**VERIFICATION DE FONCTIONNEMENT ET D'ENTRETIEN D'UNE INSTALLATION
D'ASSAINISSEMENT NON COLLECTIF DONT LA CHARGE BRUTE DE POLLUTION
ORGANIQUE EST INFERIEURE OU EGALE A 1,2 KG/J DE DBO5**

VOLET 1 Informations générales

Visite effectuée le 23/09/2021 par L. BRECHAND

Schéma de principe :

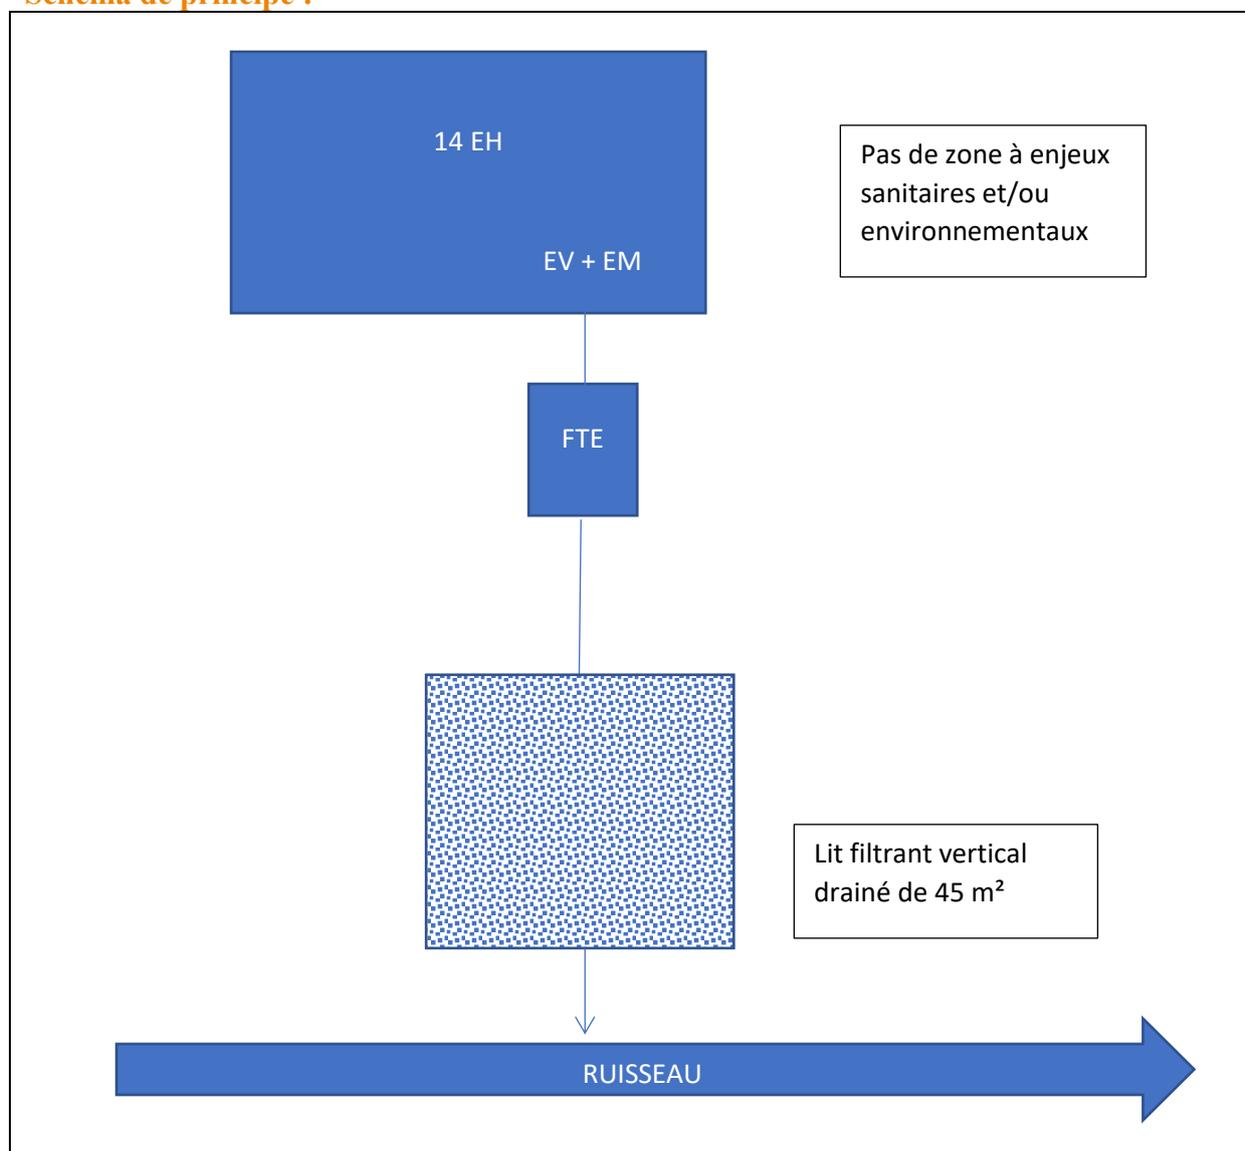
- **Ouvrage de prétraitement** : aucun
- **Ouvrage de traitement primaire** : Fosse toutes eaux (FTE) de 3000 Litres selon le premier diagnostic .
- **Ouvrage de traitement secondaire** : Un lit filtrant non drainé à flux vertical de 45 m² (6.5x7).
- **Evacuation** : Dans un ruisseau
- **Zone d'implantation** : pas de zone à enjeux sanitaires et/ou environnementaux
 - **Éléments constatés au moment du contrôle** :
 - Pas d'autorisation de la commune pour ce rejet
 - Regard du lit filtrant non accessible.
 - Regard de la fosse rehaussé et peu accessible.

Les regards du lit filtrant ne sont pas accessibles.
La fosse toutes eaux doit être vidangée.

Une fosse toutes eaux doit présenter un volume minimal pour assurer le prétraitement, il est de 12 000 litres pour 14 PP. La fosse en place ne fait que 3000 litres ce qui est inférieur au rapport de 1 à 2 préconisé par l'arrêté du 27 avril 2012, annexe II (<6000 litres dans ce cas). (Sous réserve que le volume déclaré de la fosse soit erroné et corrigé après justificatif de vidange.)

Le lit filtrant drainé à flux vertical a une surface de 45 m², ce dimensionnement correspond à une habitation de 9 pièces principales (PP). Pour 14 PP il devrait être de 70 m².
Le lit filtrant est sous dimensionné mais pas significativement sous-dimensionné suivant les préconisations de l'arrêté du 27 avril 2012.

Le SPANC constate que l'installation est significativement sous dimensionnée au regard du flux de pollution à traiter pour l'ensemble des 3 logements.

- **Le SPANC conclut à la conformité de l'installation et prescrit des recommandations pour l'entretien du dispositif d'ANC :** Remettre de niveau les regards du lit filtrant et rendre l'accès plus facile et adéquat à la fosse toutes eaux.

Implanter une fosse toutes eau de volume adéquat soit 12 000 litres pour regrouper les 3 logements. Rendre accessible les regards du lit filtrant.
